КОРОНКИ ТВЕРДОСПЛАВНЫЕ  
ДЛЯ КОЛОНКОВОГО БУРЕНИЯ ПОРОД  
СРЕДНЕЙ ТВЕРДОСТИ

ГОСТ 11108—70

Изменение № 1

Черт. 1

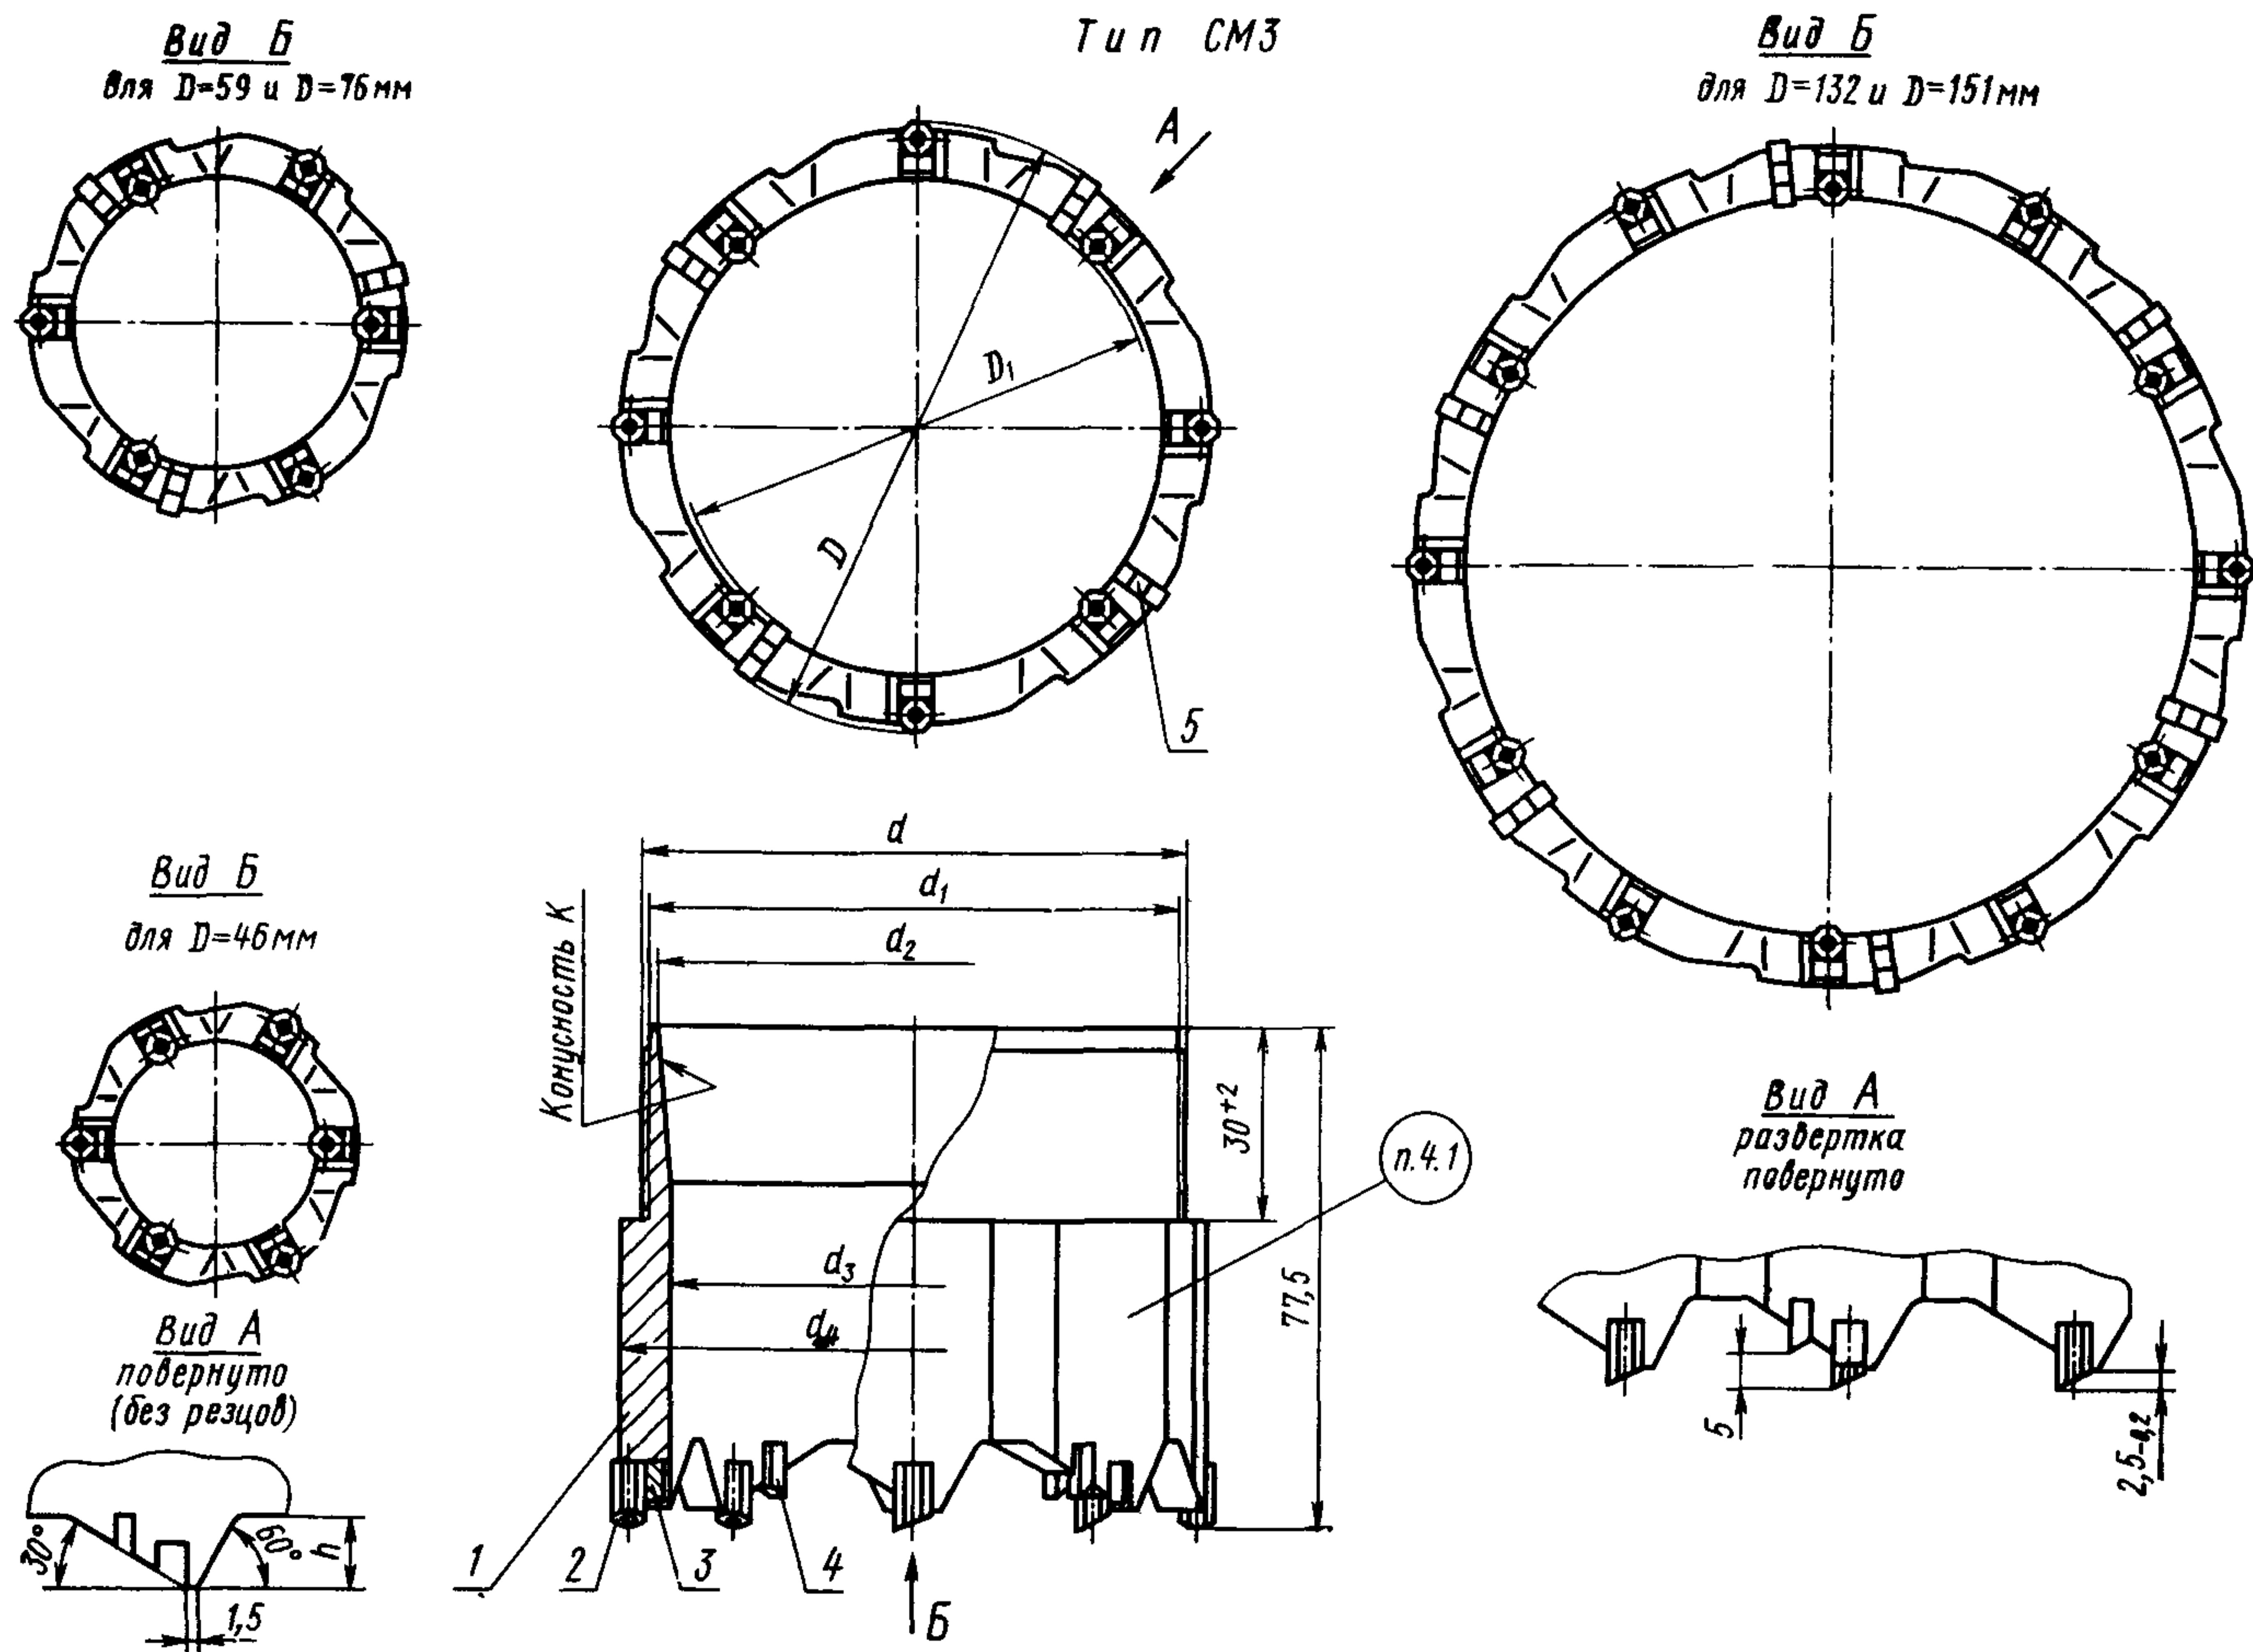
Пункт 1.3. Чертеж 1. Вид А. Заменен размер:  
2,5<sub>-0,2</sub> на 2,5<sub>-0,5</sub>.

Черт. 2

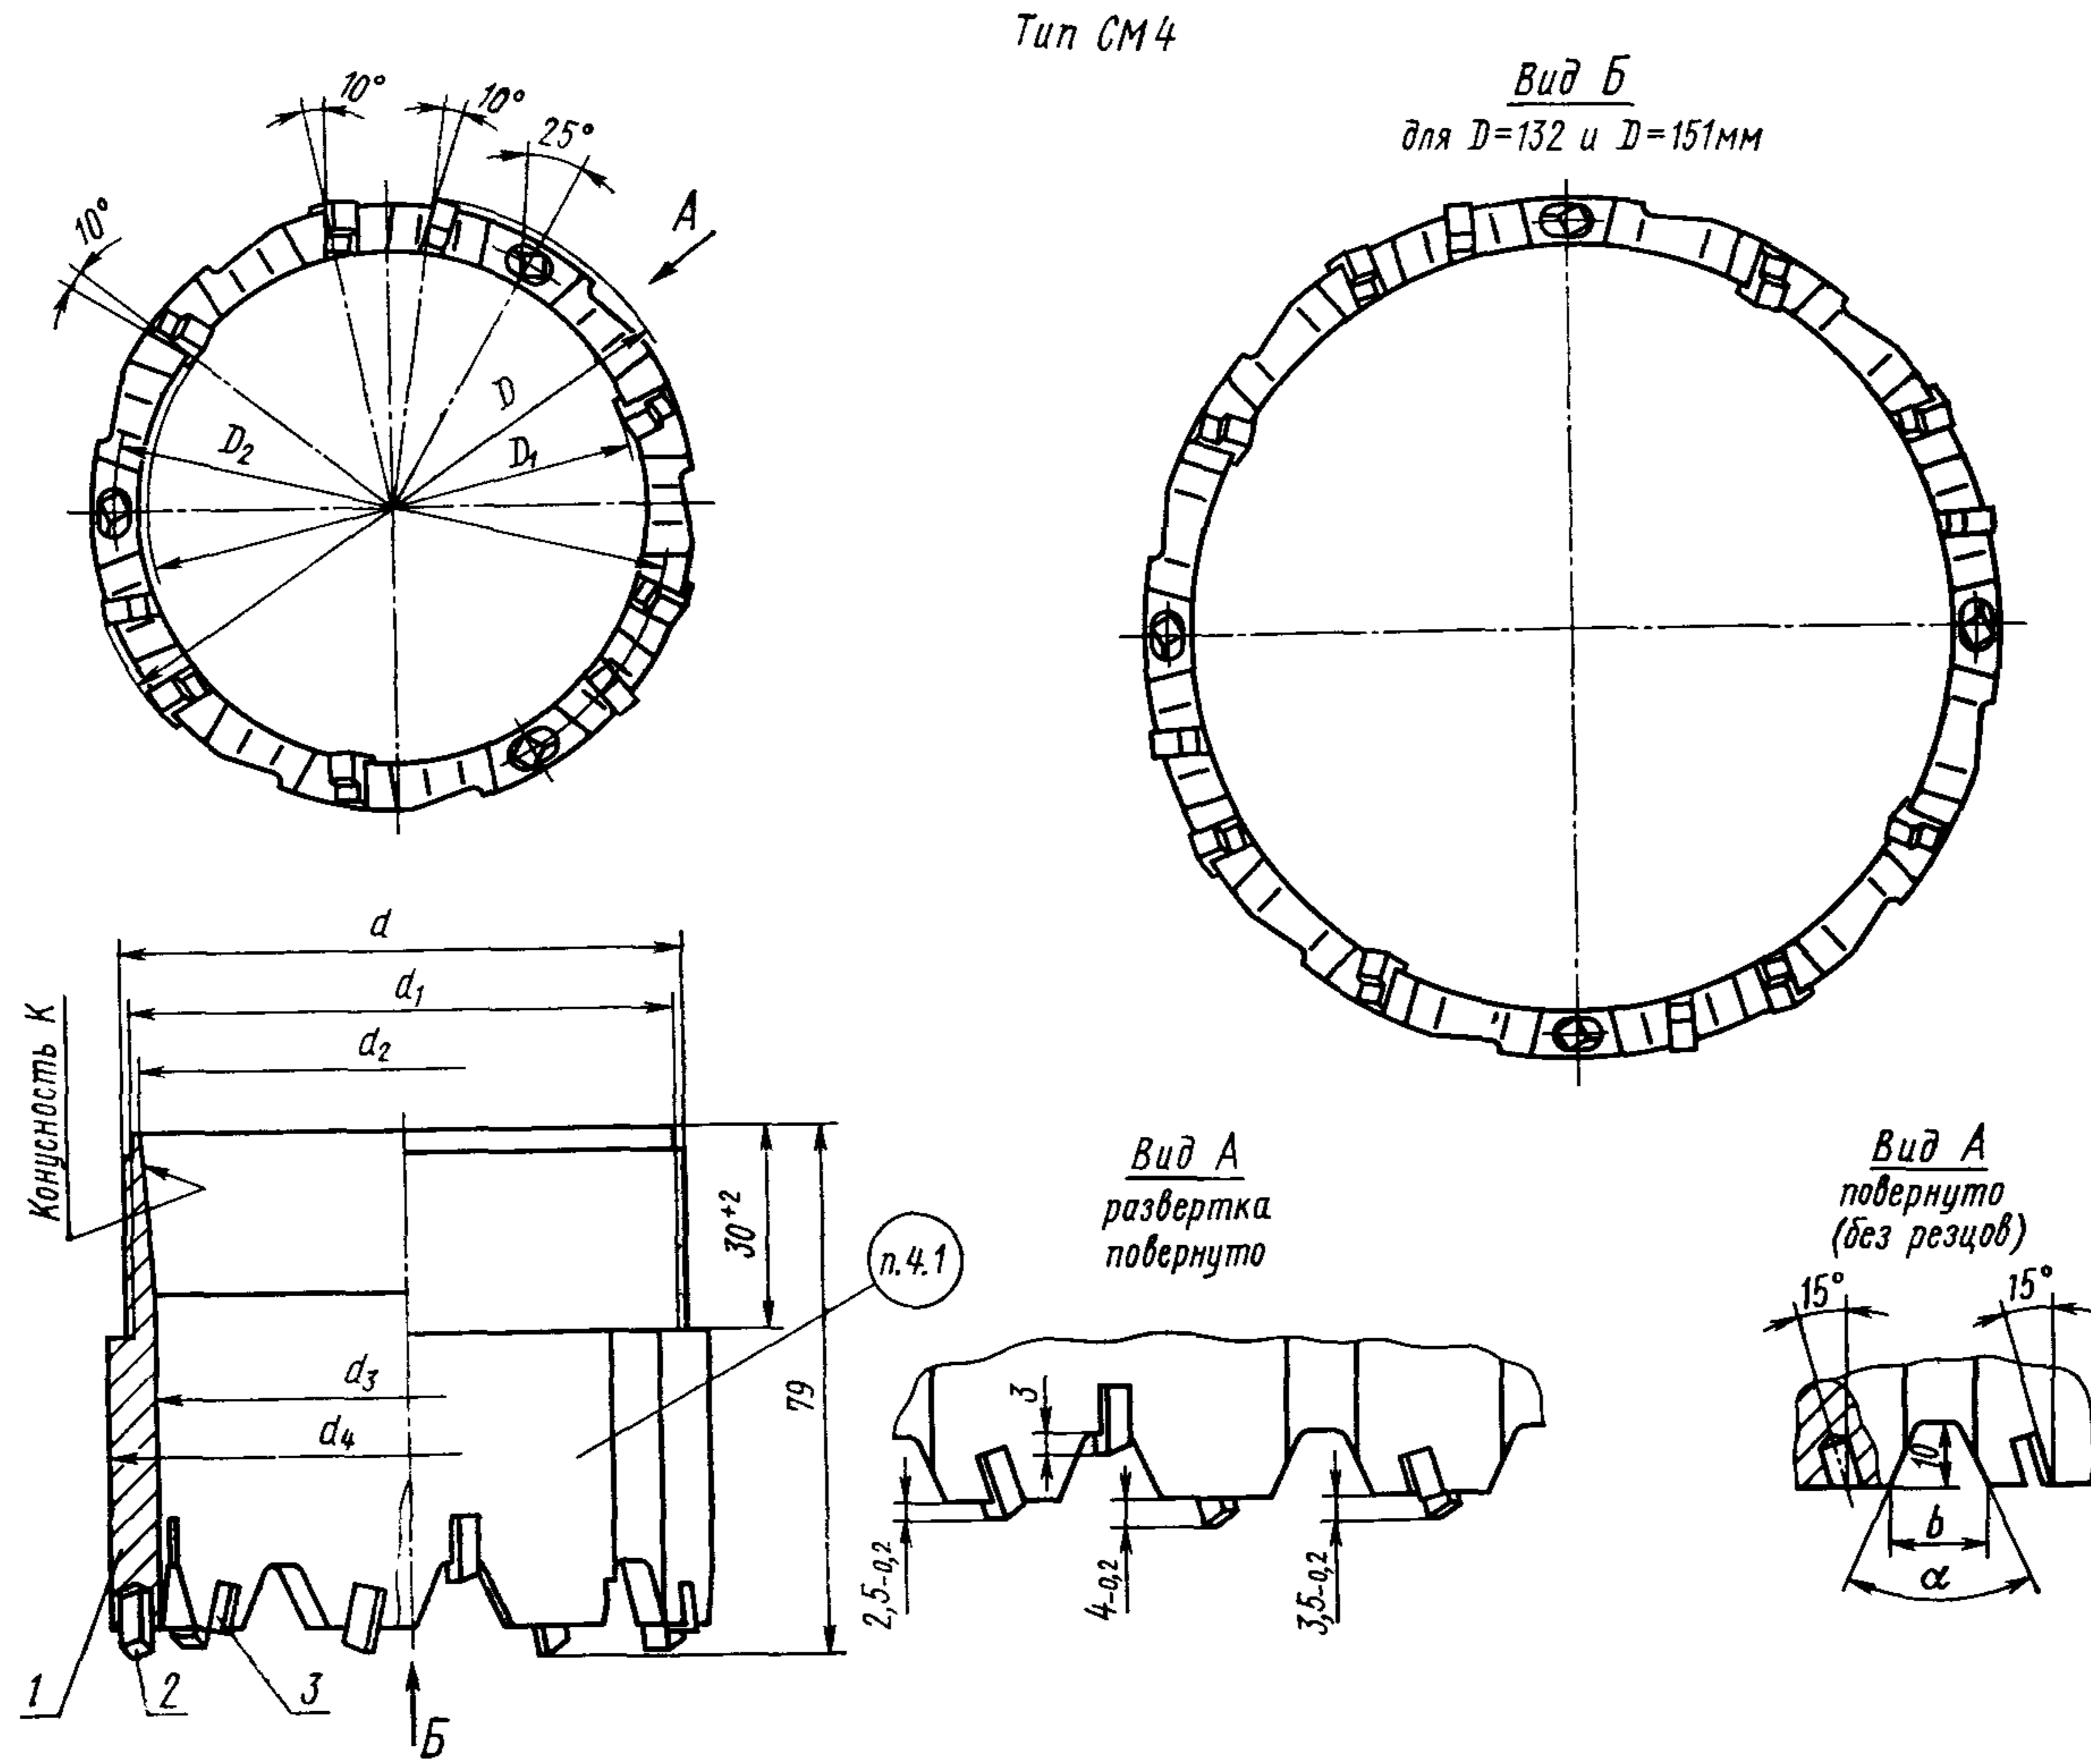
Пункт 1.3. Чертеж 2. Вид А. Заменены размеры:

2,5<sub>-0,2</sub> на 2,5<sub>-0,5</sub>

4<sub>-0,2</sub> на 4<sub>-0,5</sub>

3,5<sub>-0,2</sub> на 3,5<sub>-0,5</sub>.

Черт. 3

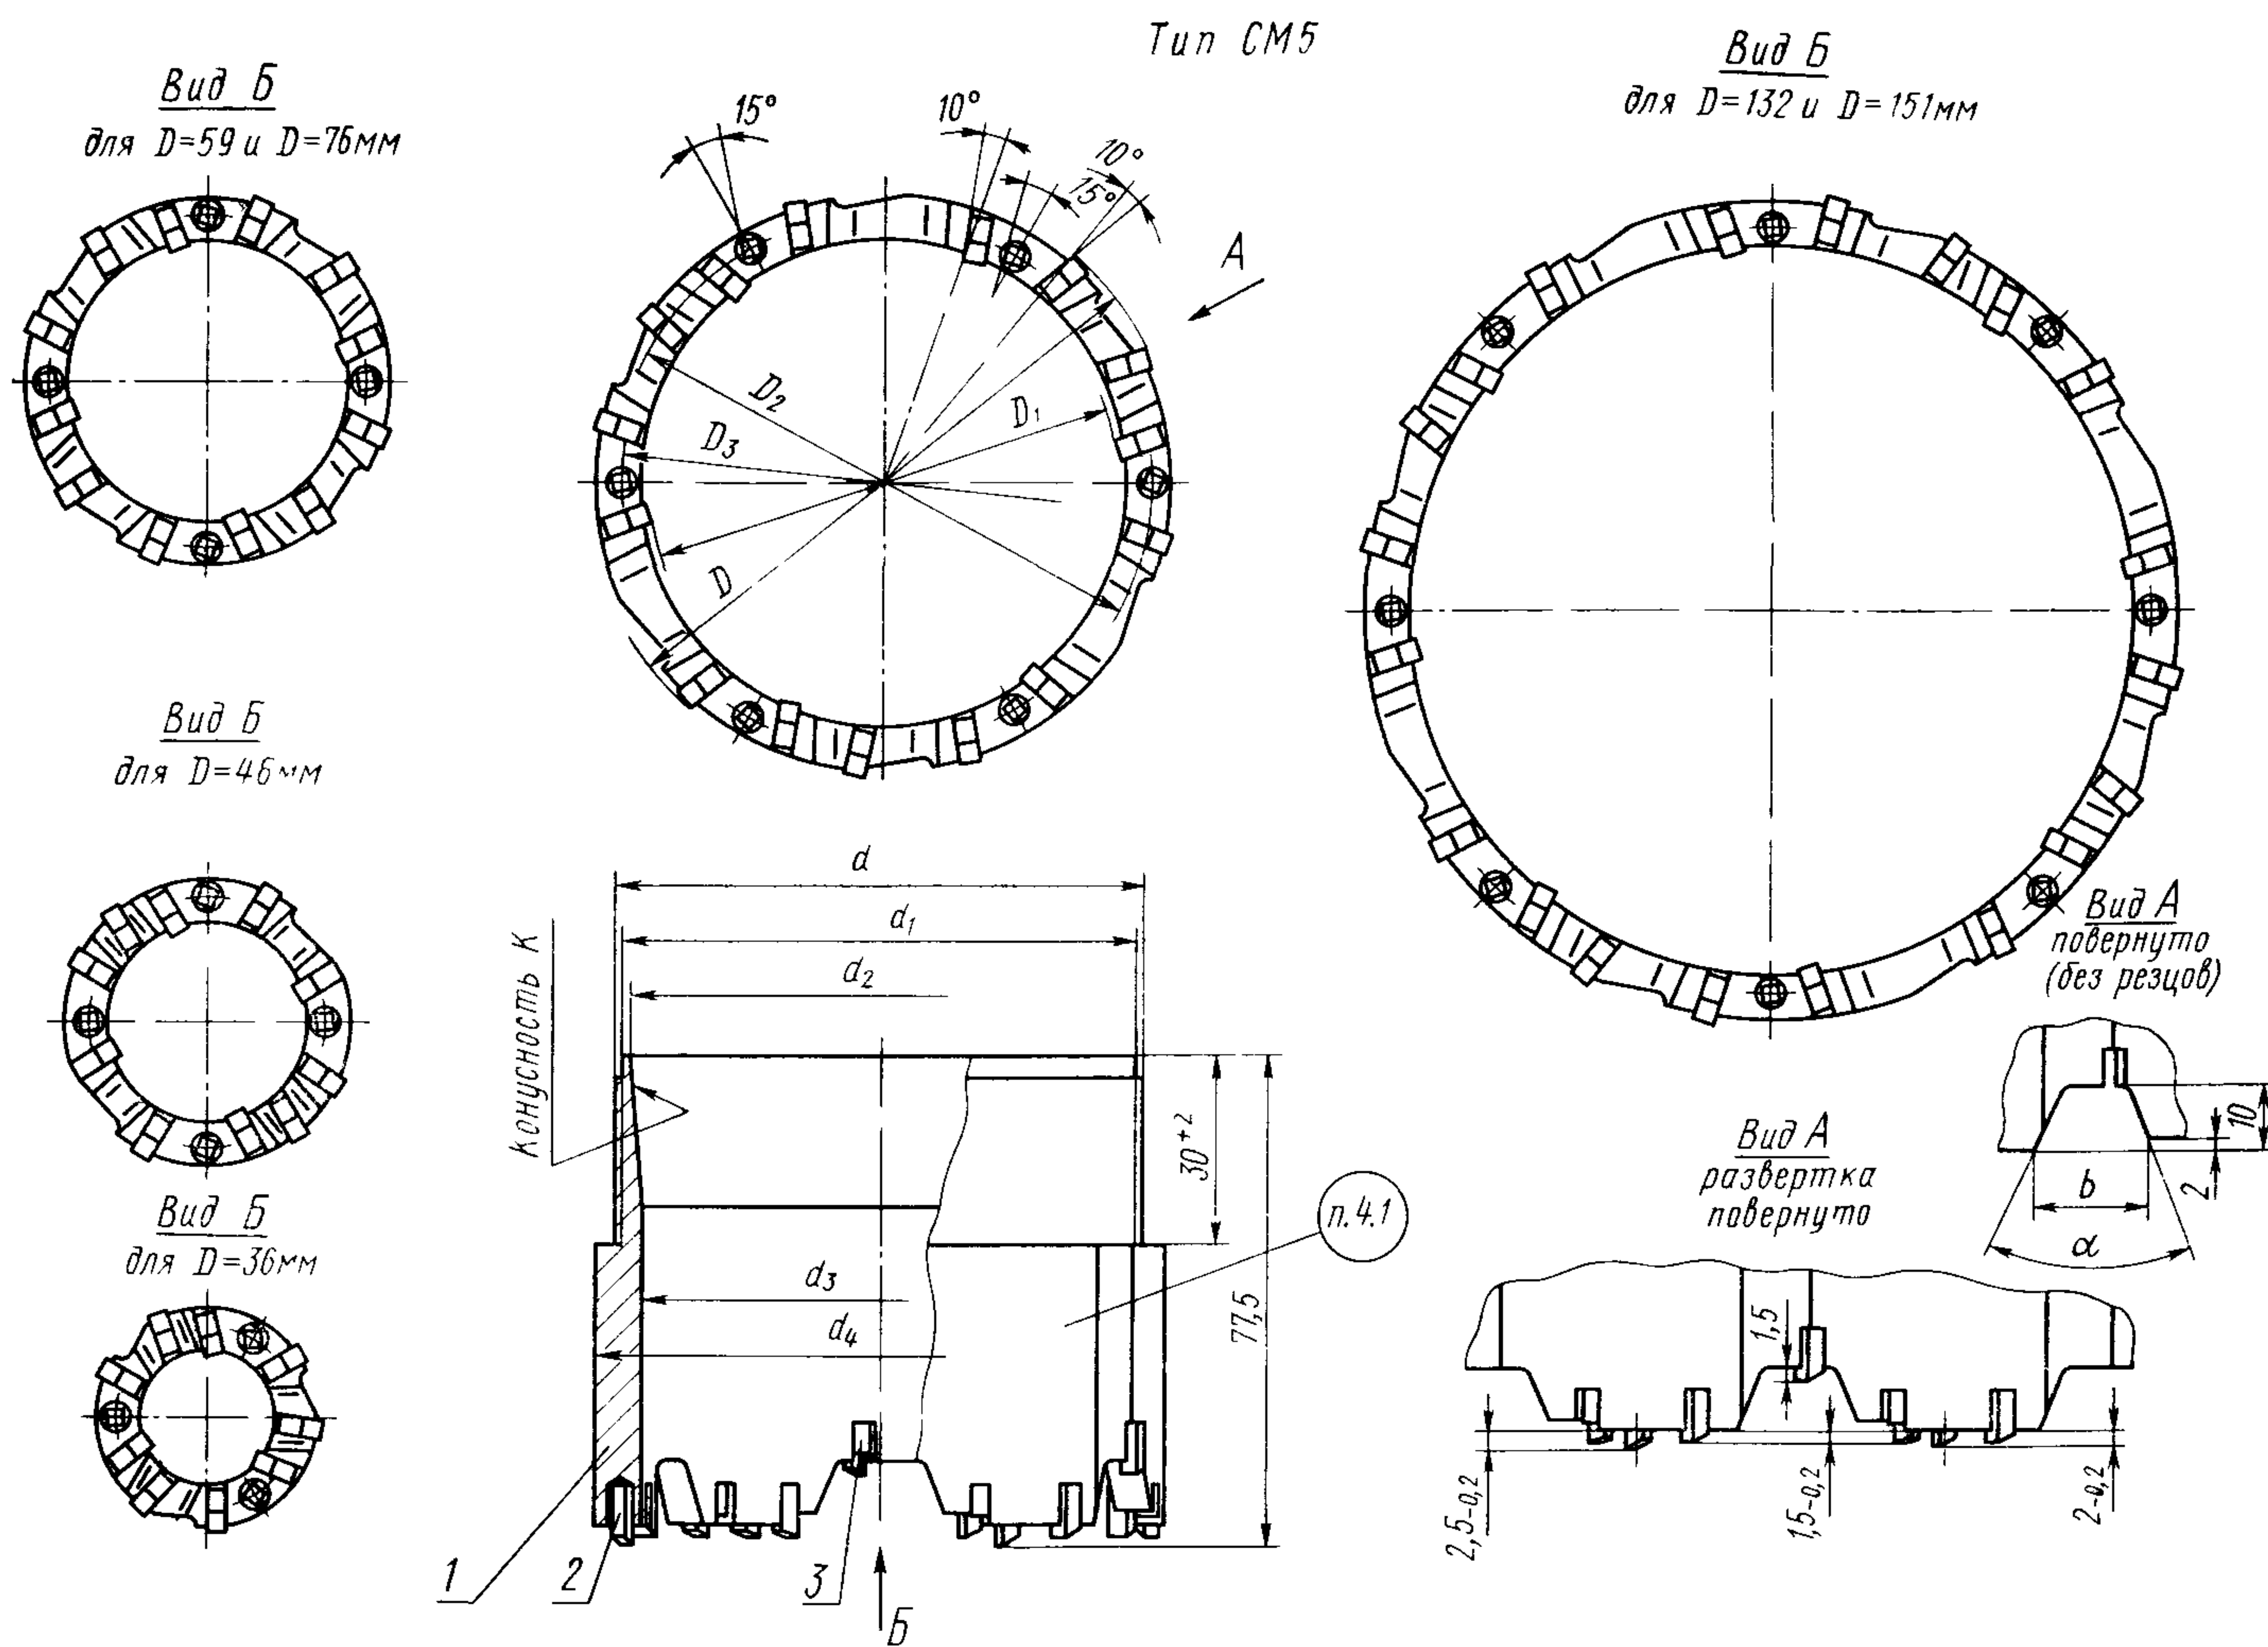
Пункт 1.3. Чертеж 3. Вид А. Заменены размеры:

1,5<sub>-0,2</sub> на 1,5<sub>-0,5</sub>

2<sub>-0,2</sub> на 2<sub>-0,5</sub>

2,5<sub>-0,2</sub> на 2,5<sub>-0,5</sub>.
